项目名称	汇德大厦景观施工图A版		
子项名称	B0-13 LP-6_03 通风井三底平面图		
修改人		项目负责人	邓永平
校对人		审核人	
出图章:	出图日期	2019年12月09日	版本号
	版次	13/20	YL-08

应甲方要求,依据最新景观方案设计,通风井三新增人防出入口廊架二图纸及夹胶玻璃调整为8+1.14PVB+8夹胶玻璃,变更如下:

深圳市万漪环境艺术设计有限公司
设计变更附图

项目名称	汇德大厦景观施工图A版										
子项名称	Bg-19 新增人防出入口廊架二顶平面图/正立面图										
修改人			项目 负责人			校 对 人			审 核 人		
出图章：			编 号	YL-08							
			版 次	19/20							
出图日期			2019年 12月 09日

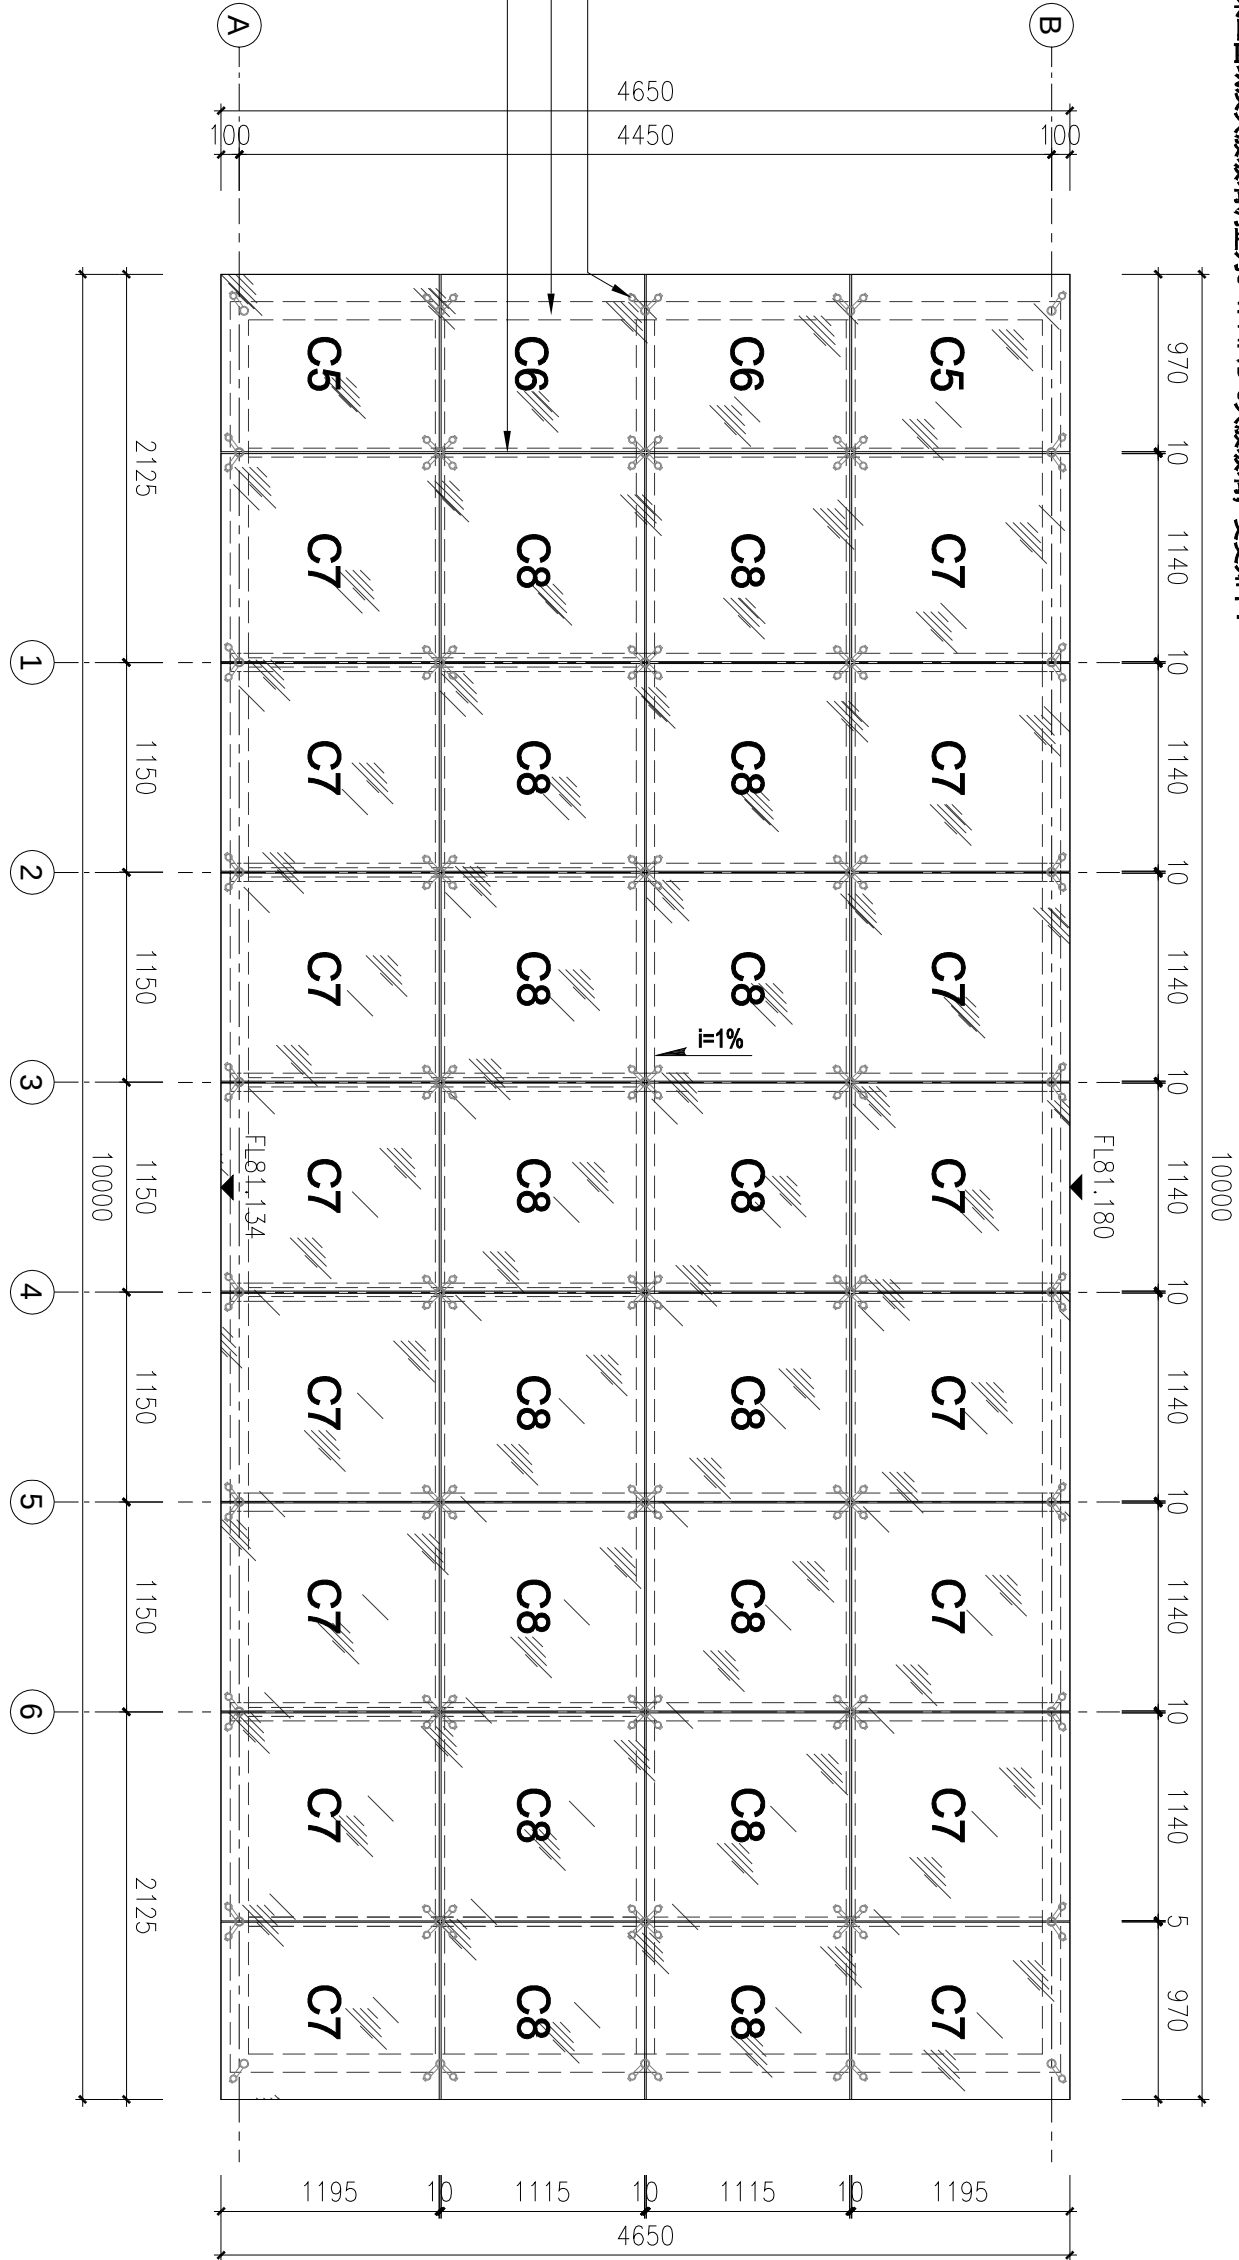
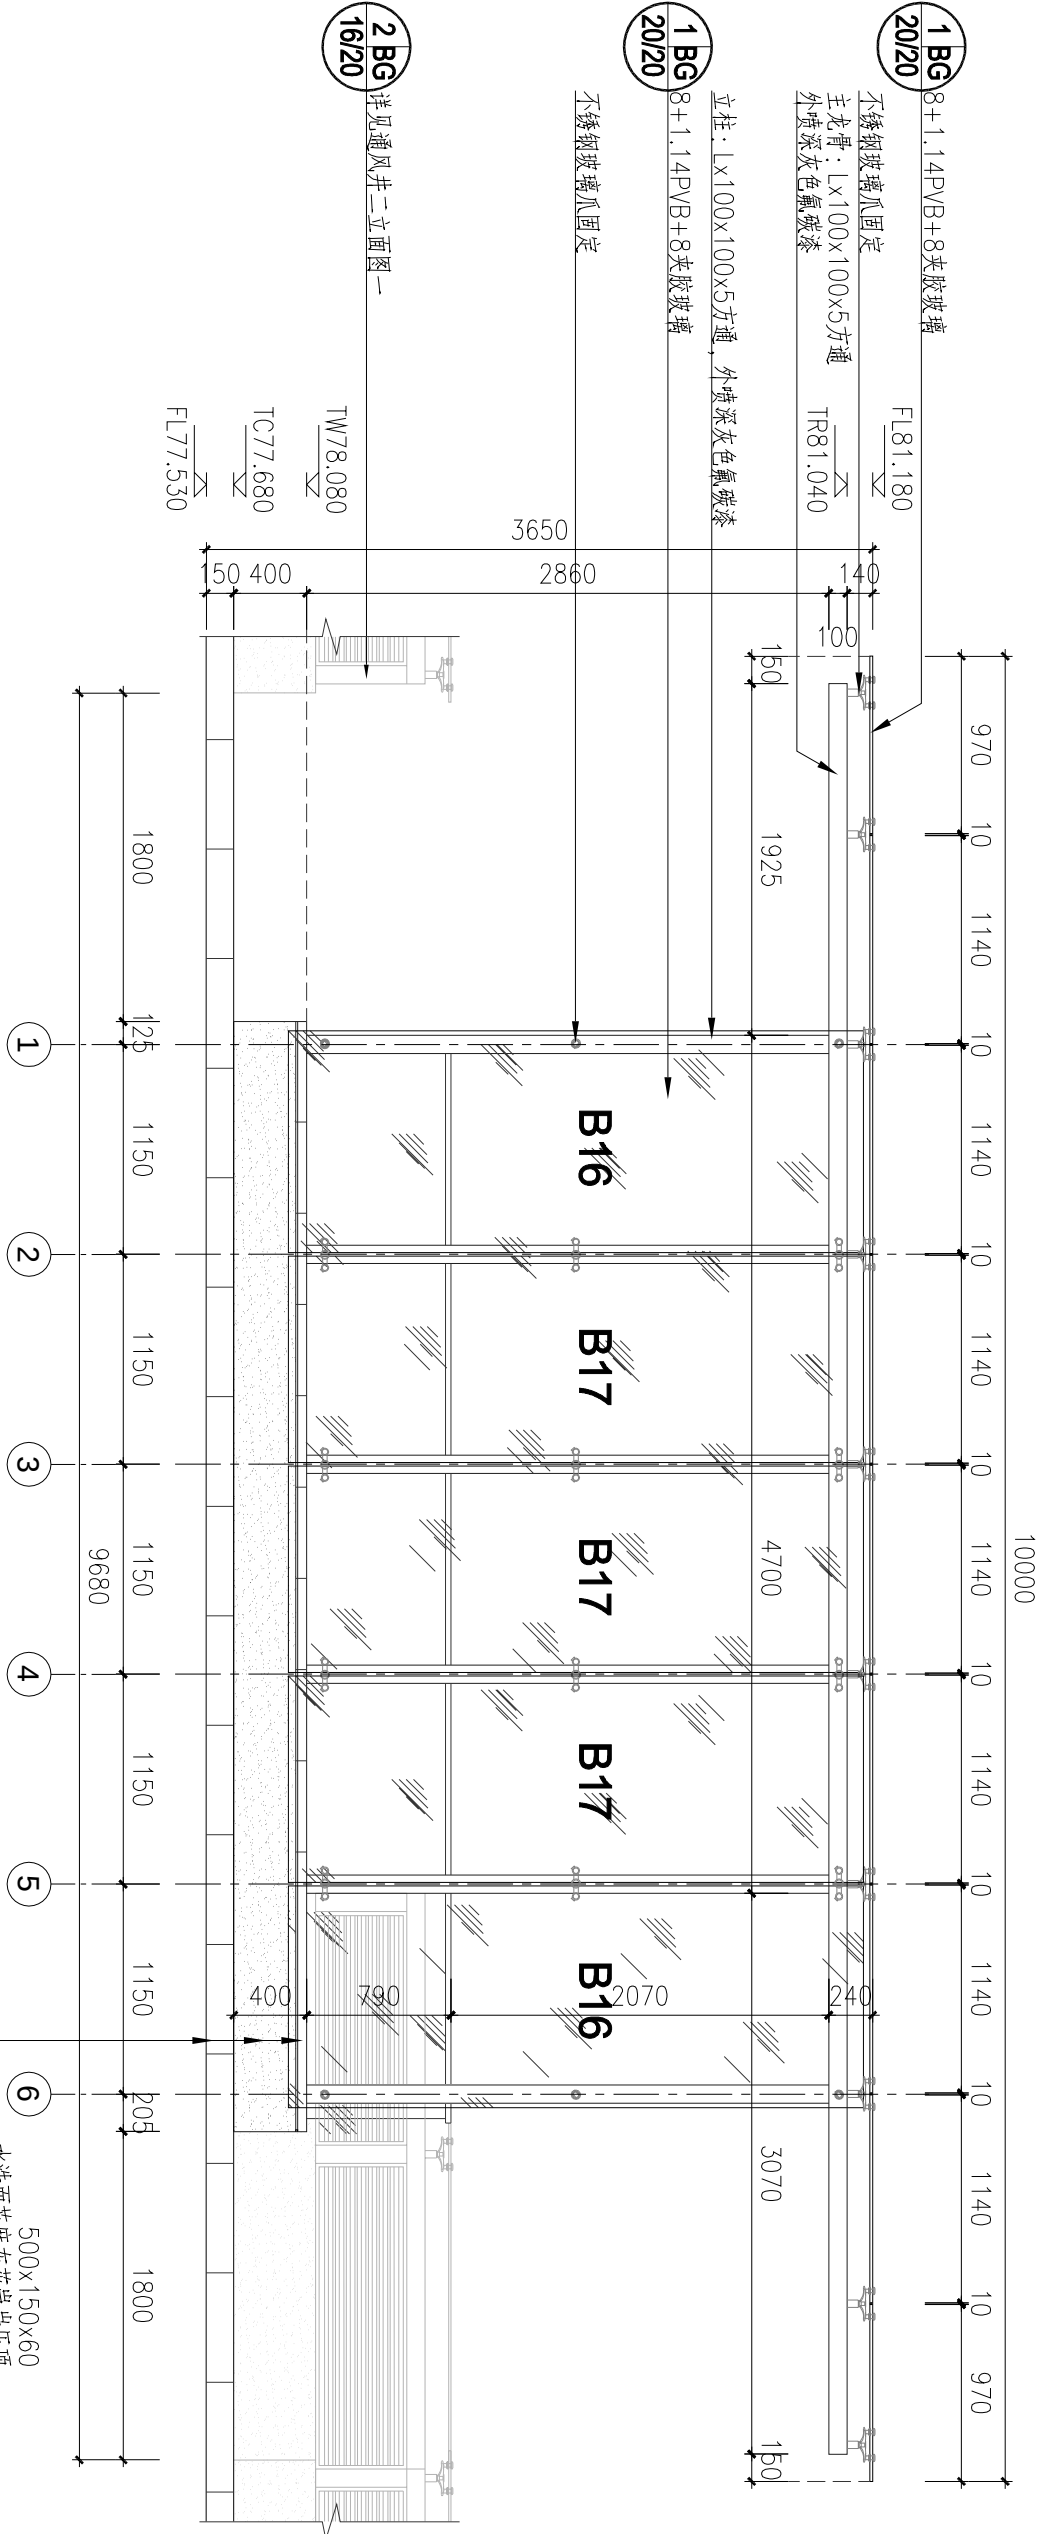
应甲方要求，依据最新景观方案设计，通风井三新增人防出入口廊架二图纸及夹胶玻璃调整为8+1.14PVB+8夹胶玻璃，变更如下：

项目名称	汇德大厦景观施工图A版		
	子项名称		
B6-20 新增人防出入口廊架二后立面图/玻璃尺寸大样图			
修改人		项目 负责人	
校对		审核人	
出图日期	2019年12月09日	出图章:	
版本号	20/20	编号	YL-08

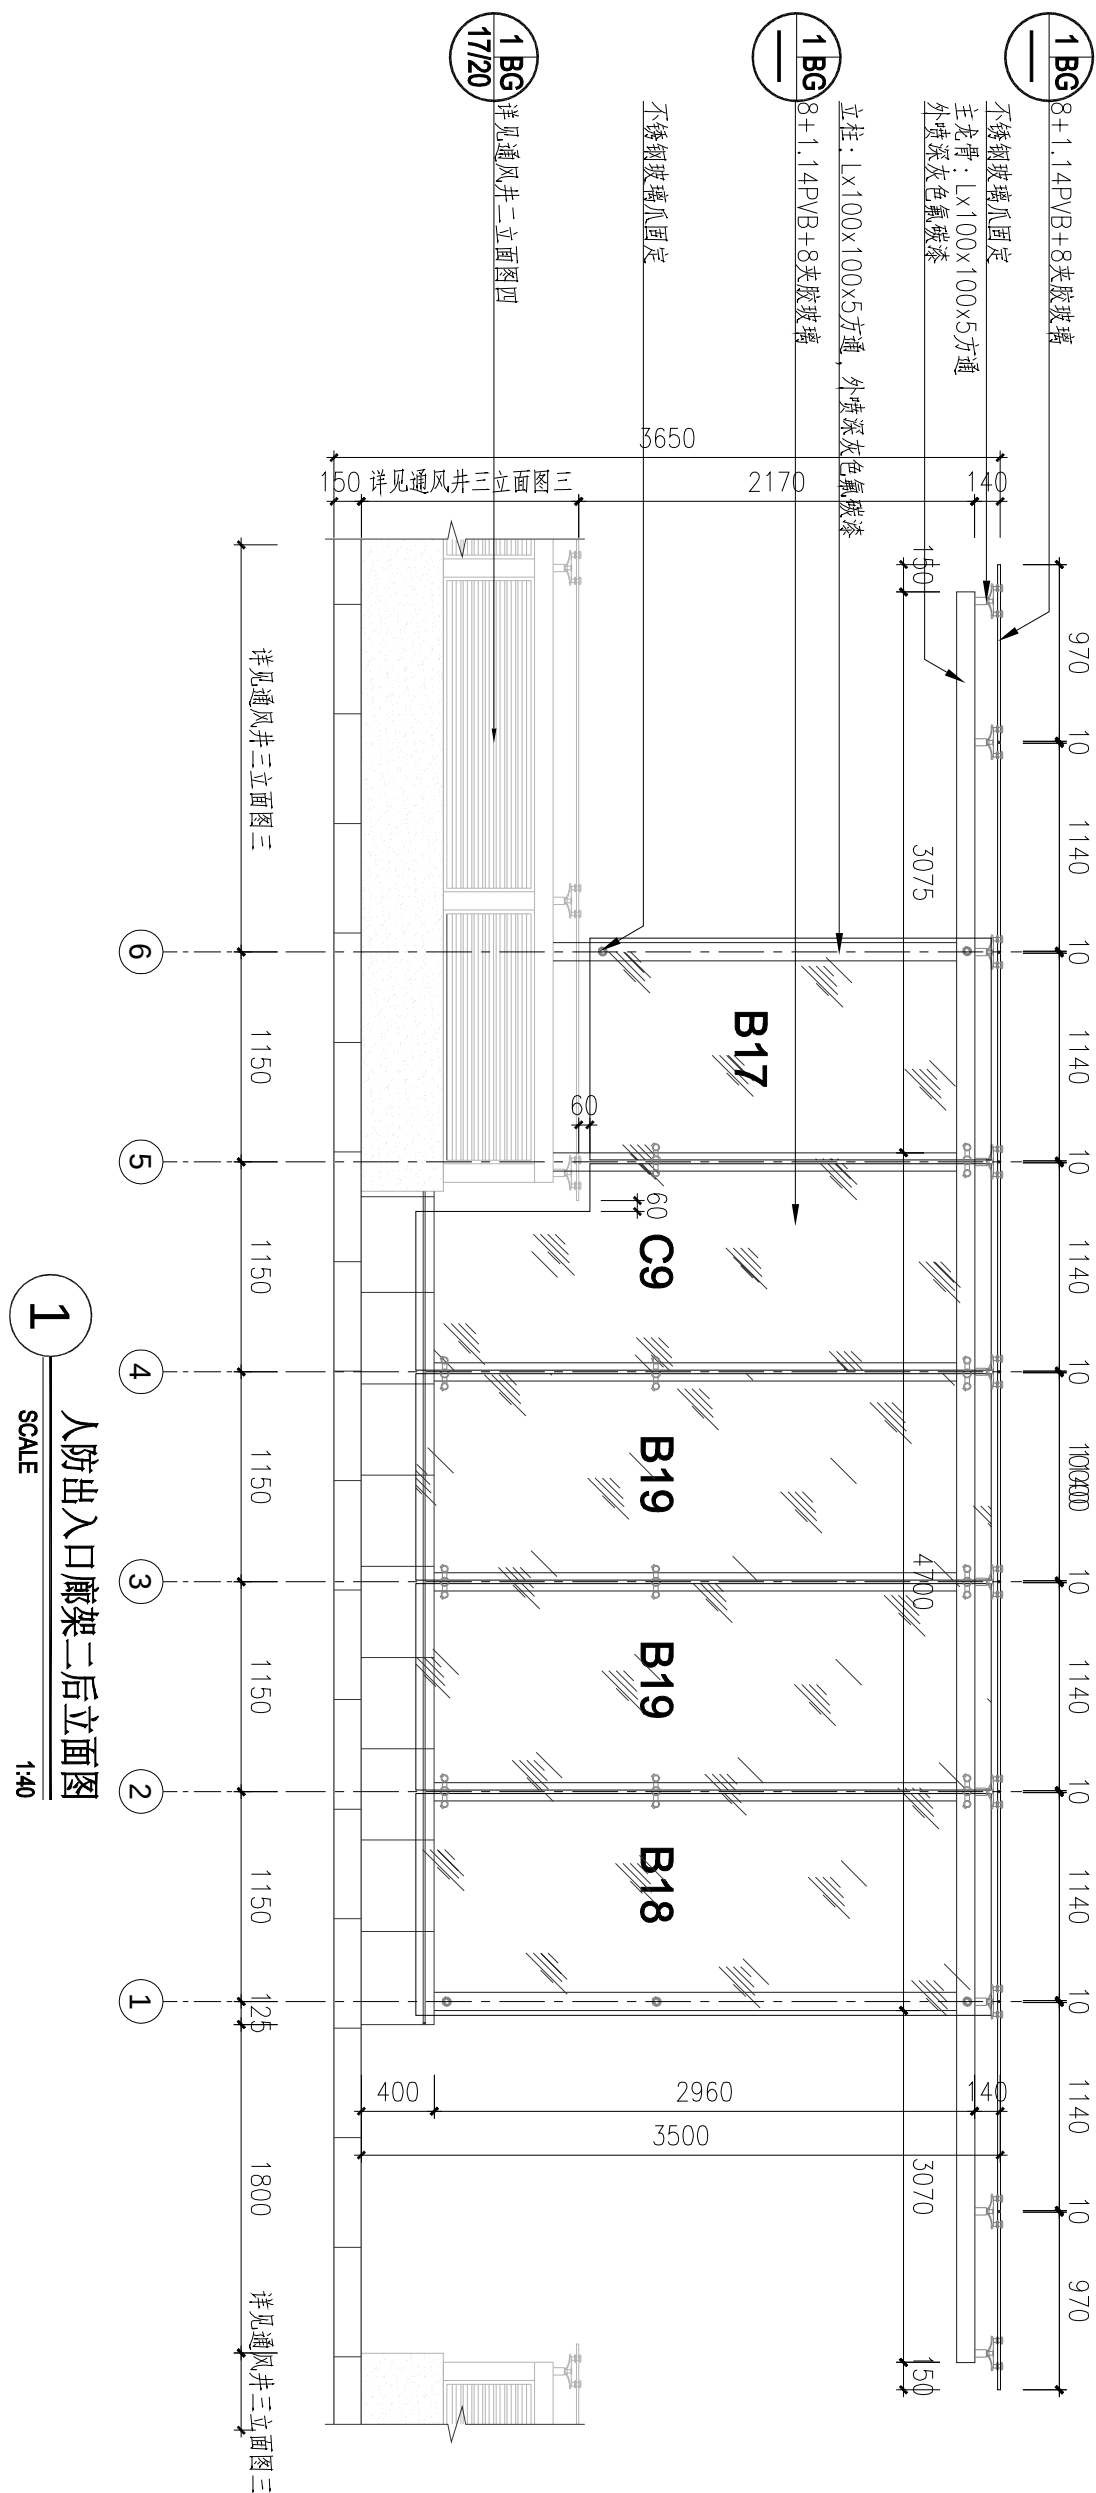
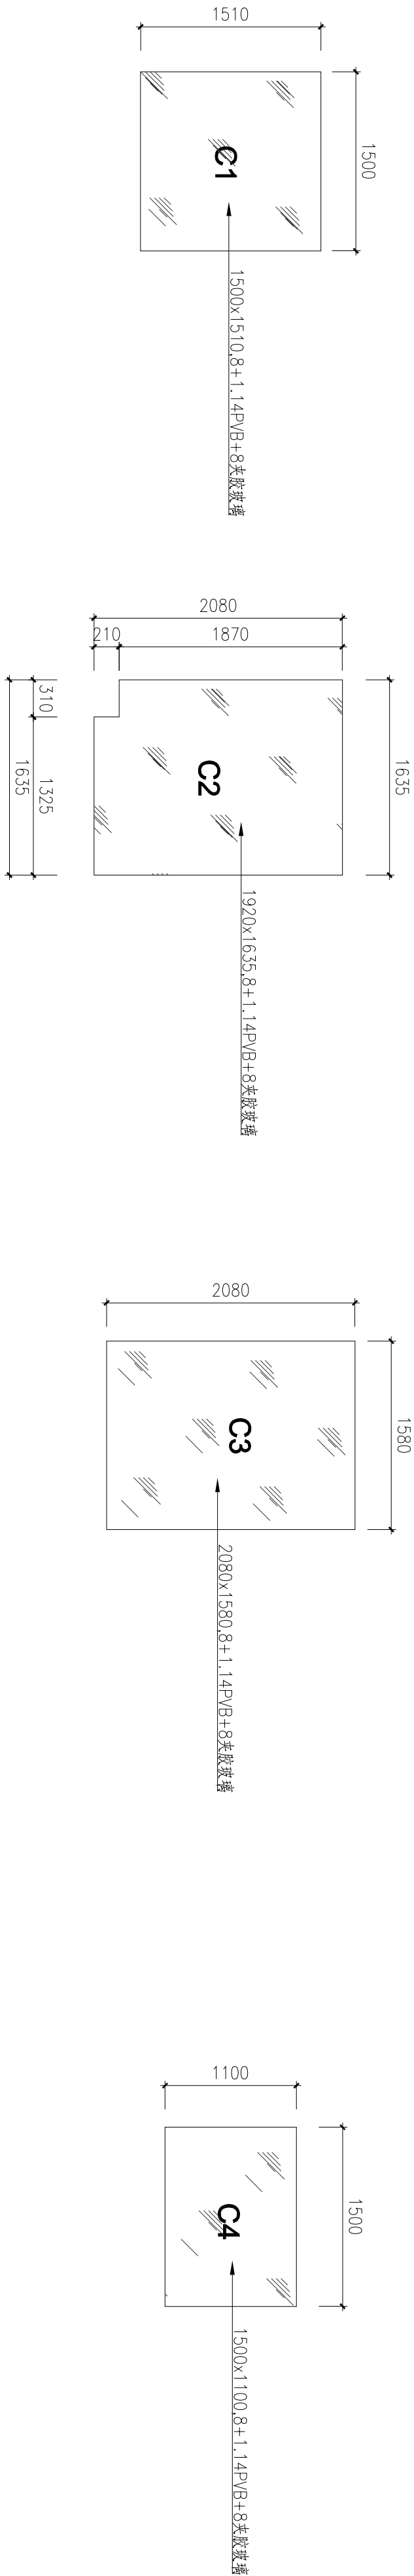
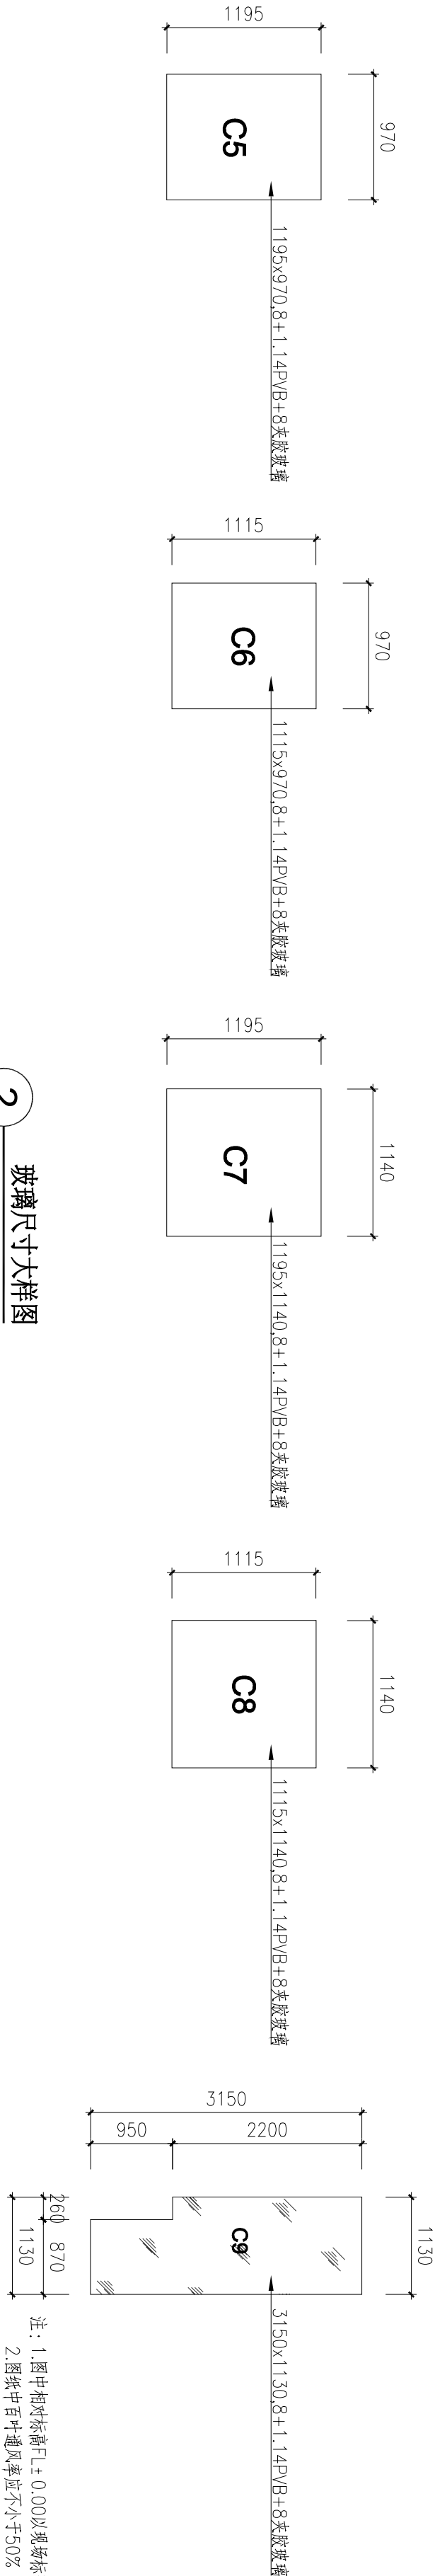
应甲方要求,依据最新景观方案设计,通风井三新增人防出入口廊架二图纸及夹胶玻璃调整为8+1.14PVB+8夹胶玻璃,变更如下:
